Agir pour
la biodiversité

Ref : JJ2303004

Objet : enquête publique du projet de Parc éolien des Hauts Poiriers

Figure 1 : localisation des couloirs de migrations

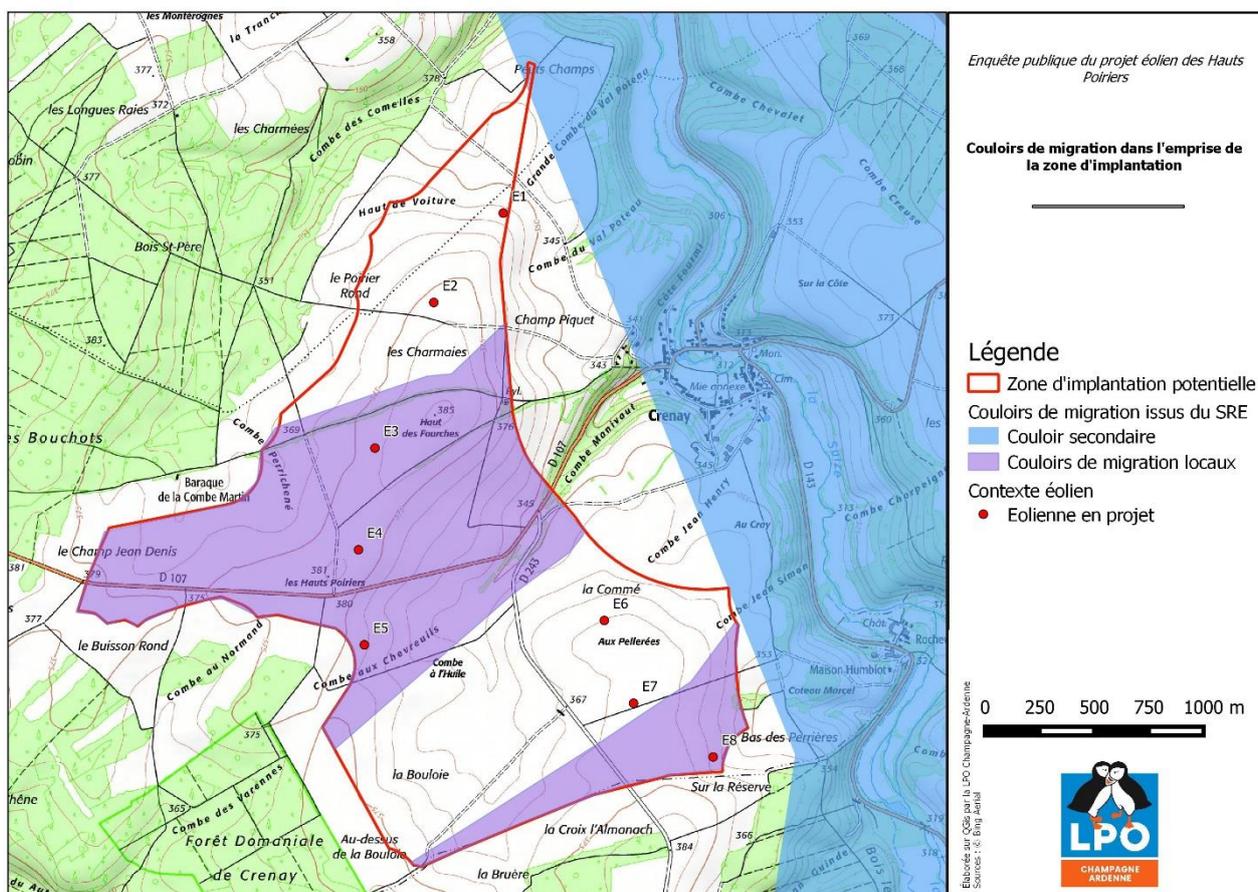
Le cadrage mettait donc en garde sur l'existence d'un couloir de migration local important en lien avec la vallée de la Suize (22 000 migrateurs actifs comptabilisés en période postnuptiale). L'étude renouvelée pour le projet des Hauts Poiriers conclue sur une utilisation différente de la zone par les migrateurs. Mais le détail des informations fournies par espèce ne comprend pas toutes les espèces ; les plus nombreuses : Pigeon ramier, Pinson des arbres, etc. n'apparaissent pas sur les cartes, qui sont au demeurant peu lisibles.

Les couloirs de migrations sont réputés pérennes d'une année sur l'autre. Nous estimons donc que le couloir défini à partir des inventaires de terrain, celui passant par la "combe Manivaut", n'est pas pris en compte dans l'évaluation des enjeux (bien qu'il soit mentionné dans l'étude d'impact). L'existence de ce couloir a en effet été révélé lors des deux suivis, tant en 2004 qu'en 2009. Les éoliennes 3 à 5 se trouvent en plein centre de ce couloir et selon une configuration perpendiculaire à l'axe de migration (cf. fig. 1). L'analyse se focalise sur le risque de collision et ne tient quasiment pas compte de l'effarouchement. Or c'est bien ce phénomène qui aura un impact fort sur la migration.

Les suivis post-implantation réalisés par la LPO sur plusieurs parcs éoliens en région ont démontré qu'un espace de 1,5 km de large est nécessaire entre deux groupes d'éoliennes pour que les migrateurs s'engagent sans manifester de signes d'effarouchement ou de contournement. Le retrait des éoliennes 3 à 5 dans le projet permettrait de limiter l'impact sur la migration, et formerait une trouée d'1,5 km entre les éoliennes 2 et 6.

Signalons également que l'éolienne n° 8 se trouve elle aussi dans un des axes de migration identifié lors des suivis de terrain réalisés par la LPO en 2004 et 2009.

La LPO demande que le projet éolien *des Hauts Poiriers* ne soit pas autorisé en l'état en raison de son implantation dans un couloir de migration local. Elle recommande de retirer les éoliennes 3 à 5, afin de libérer l'espace de forte circulation des migrateurs et pour ménager une trouée d'un minimum de 1500 m. Elle

recommande également de retirer l'éolienne n°8 ou du moins de la décaler afin qu'elle ne se trouve plus dans l'emprise du couloir de migration passant par l'extrémité sud de la Zone d'Implantation Potentielle.
